拉合尔水与污水管理项目（LWWMP）

AIIB项目编号P000074合同编号0074-PAK-01

第一次标前会议纪要

**拉合尔污水与排水管理项目（LWDMP）——从LARECHS COLONY至
GULSHAN E RAVI的污水系统，拉合尔（采用非开挖技术）**

图号：
LW - TD - 141

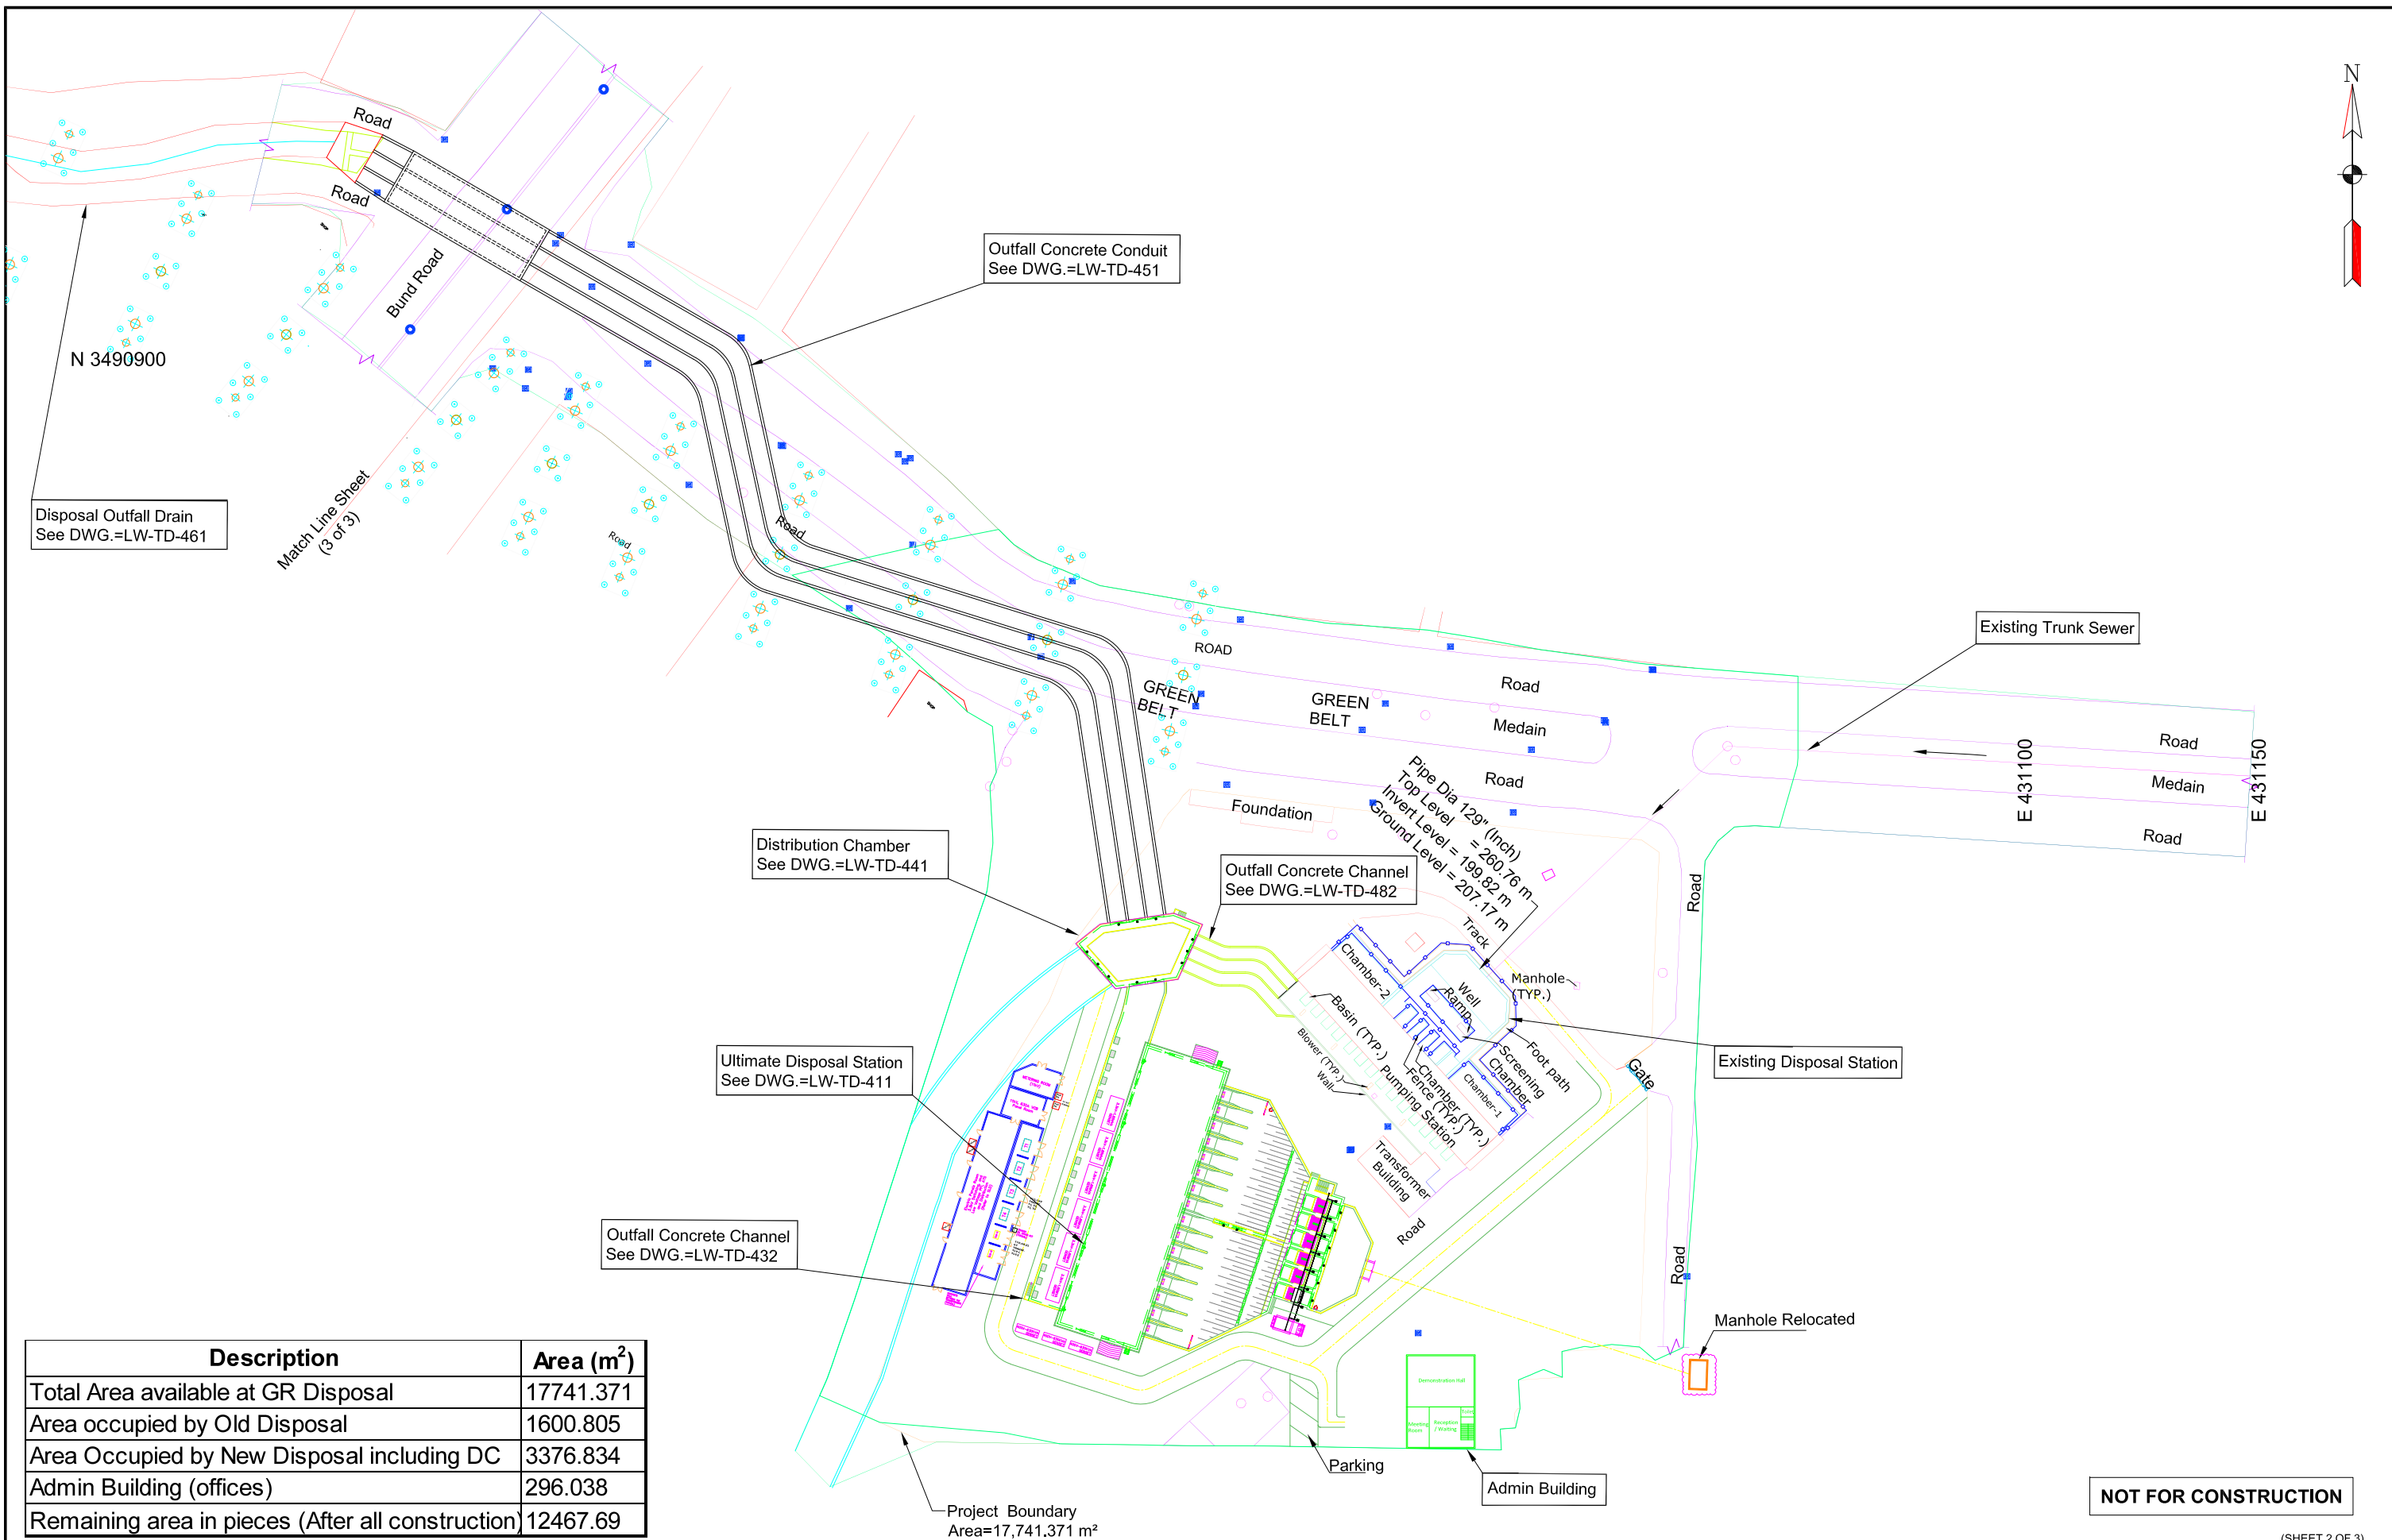
38.	第3卷，第二部分，第6节业主要求图号LW-TD-141至LW-TD-144，及图号LW-TD-149至LW-TD-152	为接收井提供推力座和圆形竖井壁。推力座也在尺寸表中为接收井给出，但未在剖面详图中给出。根据我们的运营理解，推力座不应是接收井的一部分。请确认。	兹澄清，推力座不应是接收井的一部分。与所引用图纸相关的更新图纸（LW-TD-141至LW-TD-143）作为附件E附上，供投标人考虑。将发布反映上述内容的补遗。

LW - TD - 177

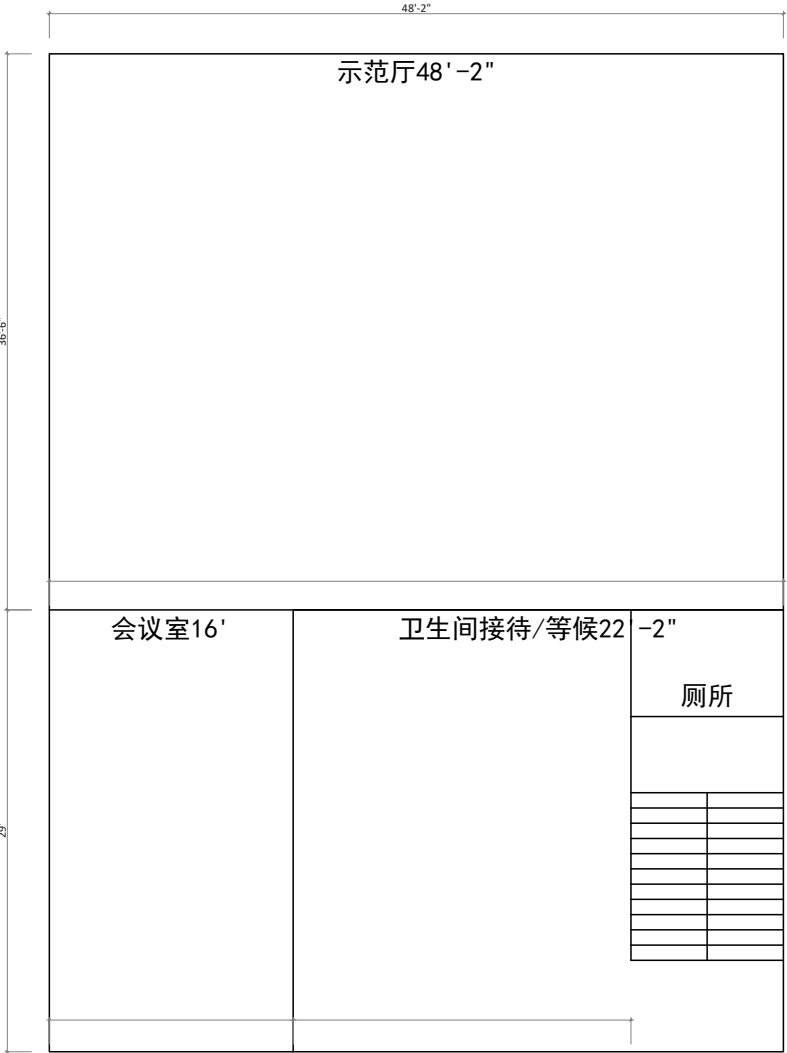
42.	第3卷，第二部分，第6节业主要求（表4.10第6页-第55页，及表4.11第6页-第57页）；Dwg # LW-TD-177	除臭控制和通风系统数量存在冲突。如参考章节所述，在招标文件的不同位置观察到除臭控制系统数量不一致。请确认确切的数量/数目。	这是为了澄清 除臭和通风系统的总数为29 。招标文件中任何位置的除臭和通风系统数量应读作29，如第6节业主要求表4.11（第6-57页）所述。更新后的图纸（LW-TD-177）作为附件-G附上。将发布反映上述内容的补遗。

附件-H

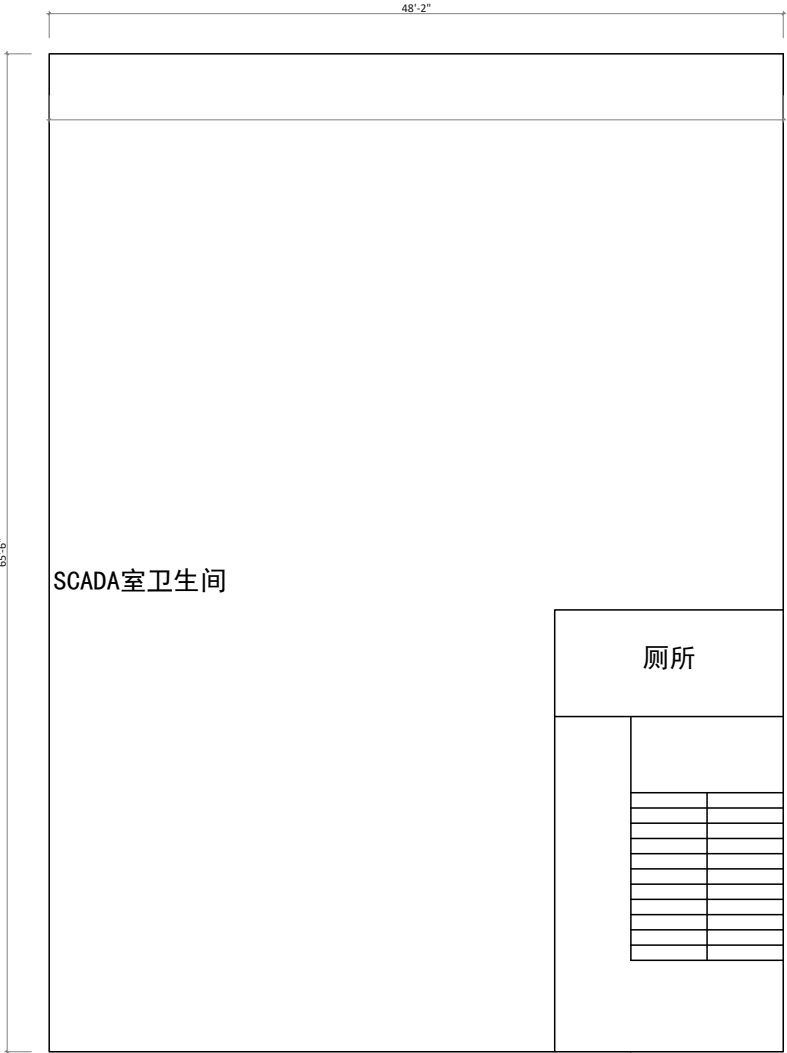
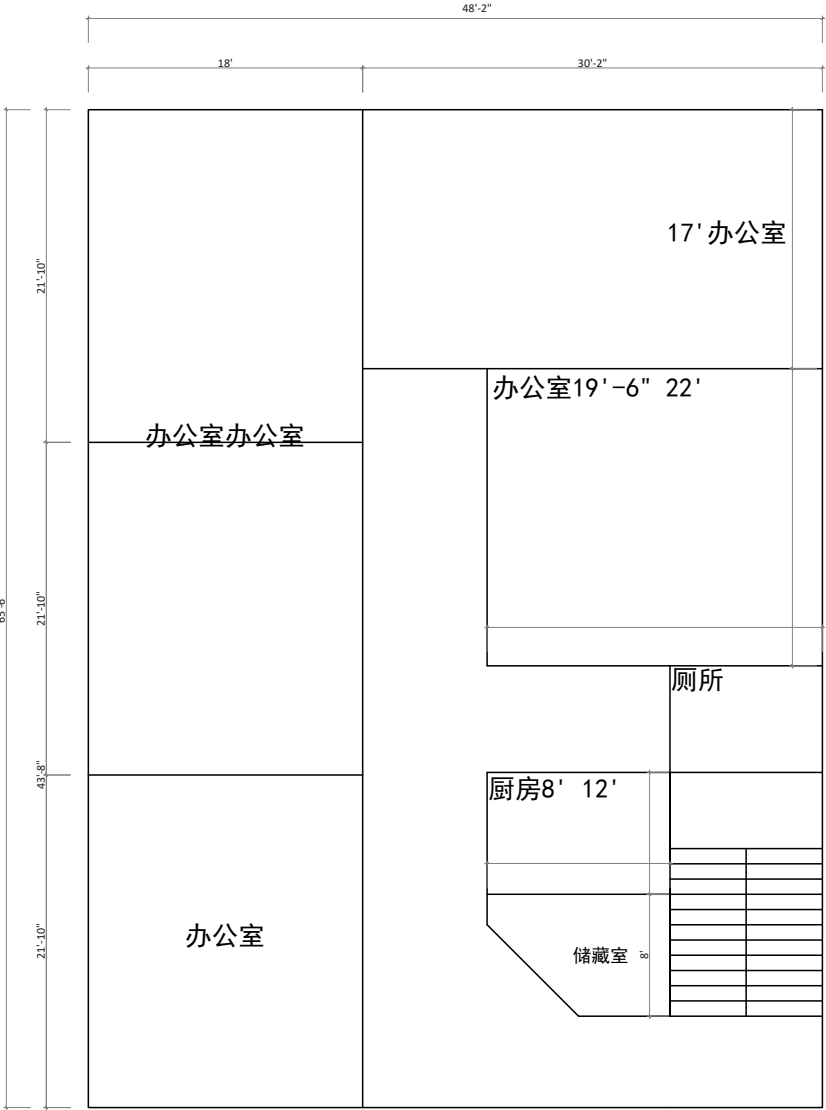
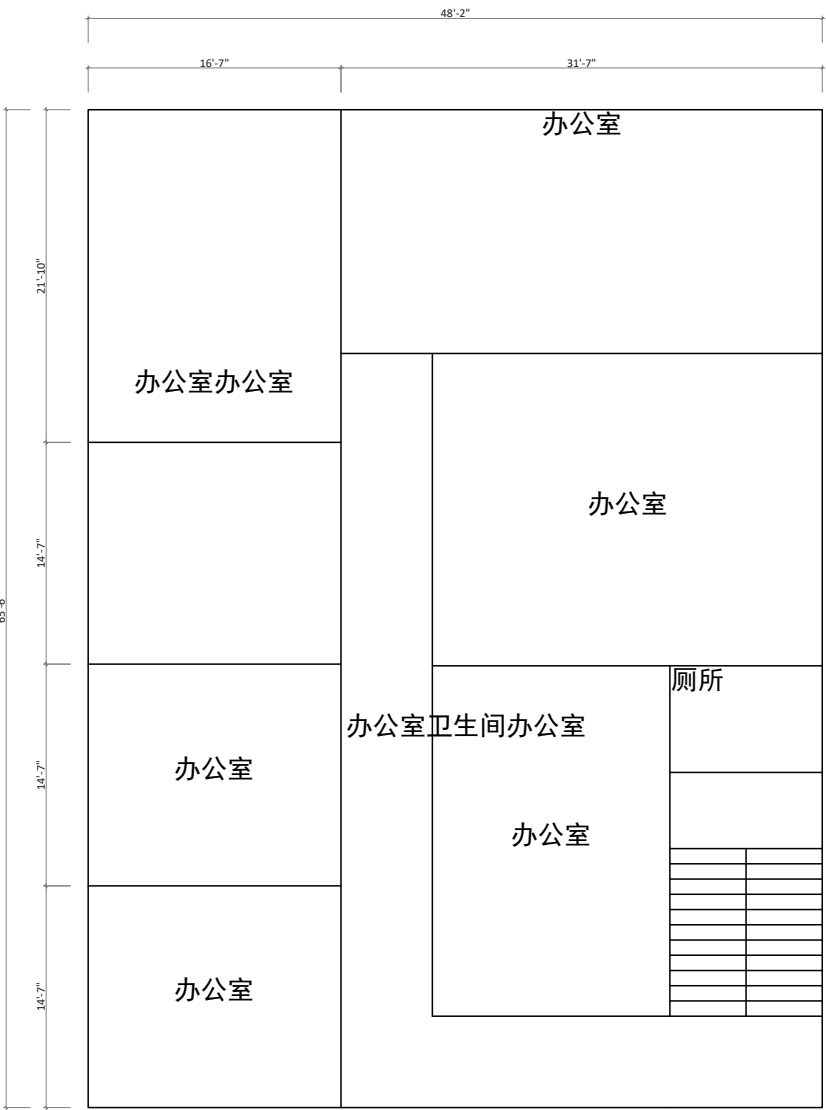
44.	第2卷，第二部分，第6节业主要求第4.1.11条，第xx子条（第6页-第67页）	办公楼建设文中提到承包商必须建造一栋除底层外的全功能三层建筑（每层500平方米）。然而，在价格表中（项目编号3.27），仅提及为三层办公楼。请澄清，是地面加三层建筑，还是仅3层，每层500平方米面积？	这是为了澄清承包商应建造一栋设施齐全的地面以上三层办公楼（共四层），每层建筑面积为296平方米，并配备电梯。该建筑的布局见作为 附件-H所附的图纸 。将发布反映上述内容的补遗。
